改善箇所説明図

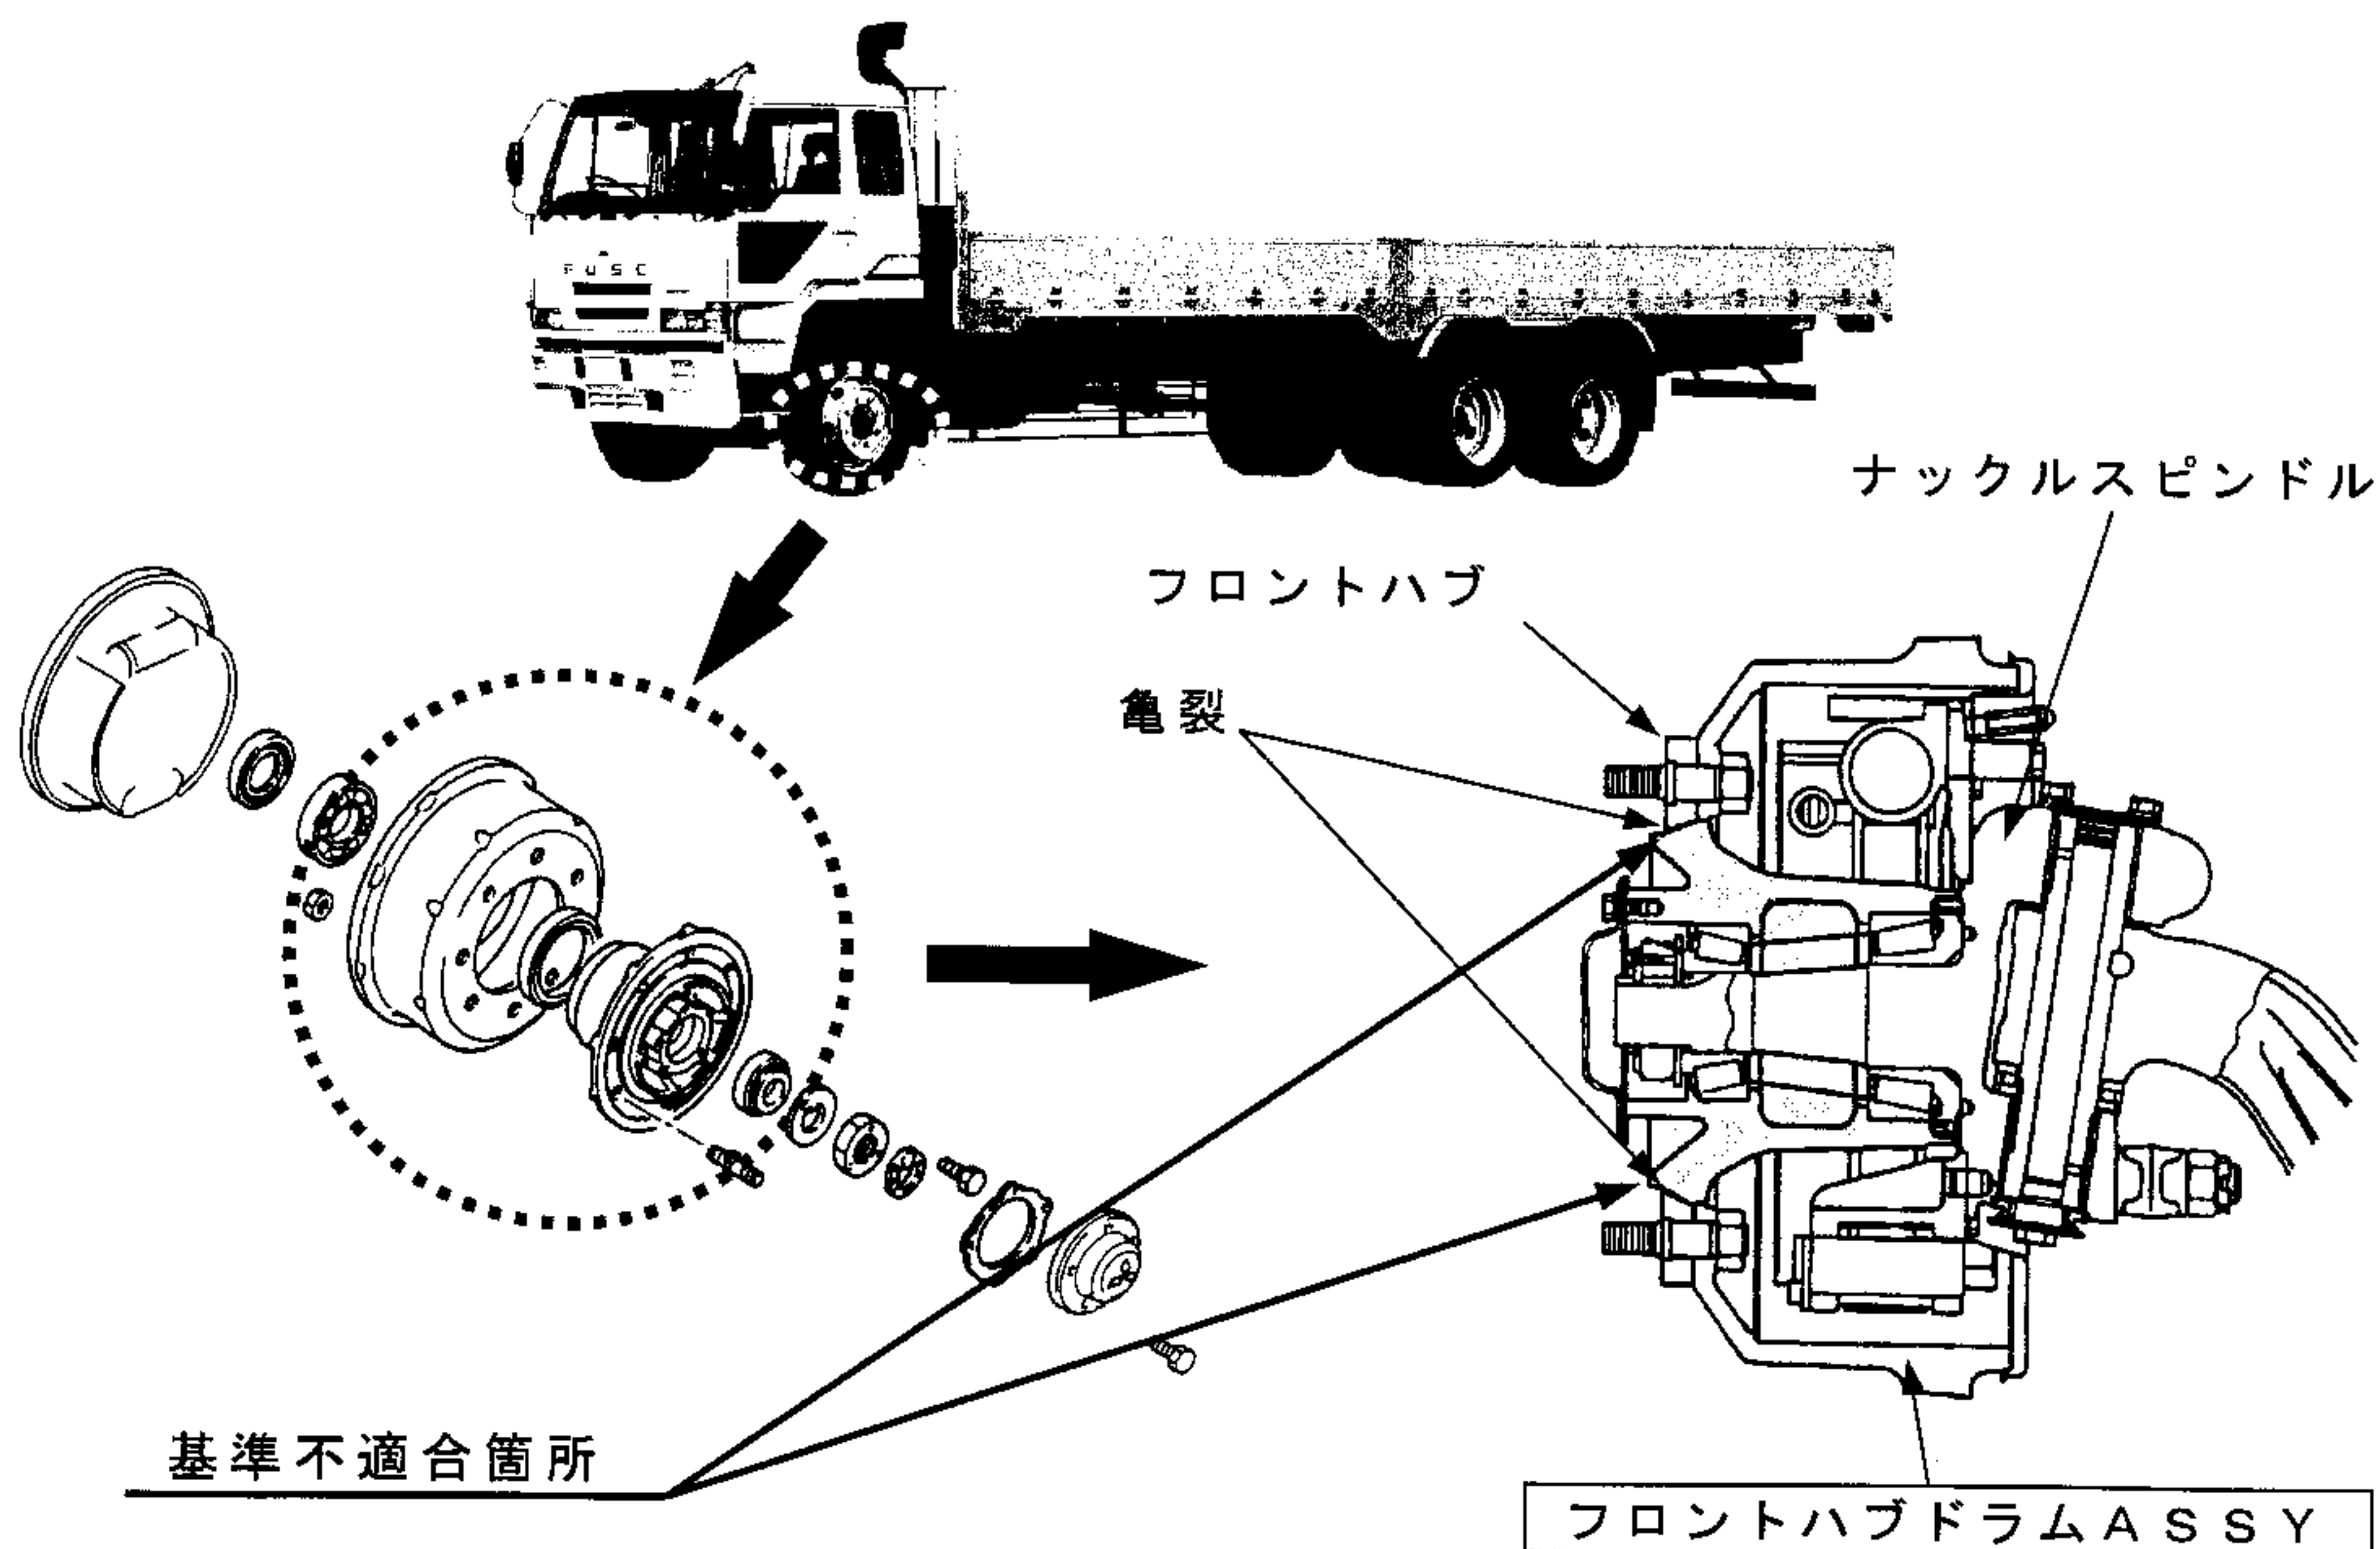
フロントハブの強度が不足しているため、旋回頻度の高い走行を繰り返した場合などに、ハブのフランジ部の付け根付近に亀裂が発生するものがある。また、整備状況、積載条件などの要因が重なると、この亀裂の発生が早まる可能性がある。
このため、そのままの状態で使用を続けると亀裂が進行し、最悪の場合、当該部分が破断して車輪が脱落するおそれがある。

全車両、ハブを対策品(現行の最新型ハブ)と交換する。
なお、対策品の全数供給に時間を要するため、当面の暫定措置として、ハブの亀裂の有無を点検し、亀裂のあるものは対策品と交換し、亀裂のない車両は後日対策品と交換する。

- 識別 : ① 対策品への交換作業実施済み車両に対しては対策作業完了後、Φ9の金色のシールを所定の位置*に貼付する。
② 対策品が間に合わず、暫定措置を実施した車両にはΦ9の銀色のシールを所定の位置*に貼付する。
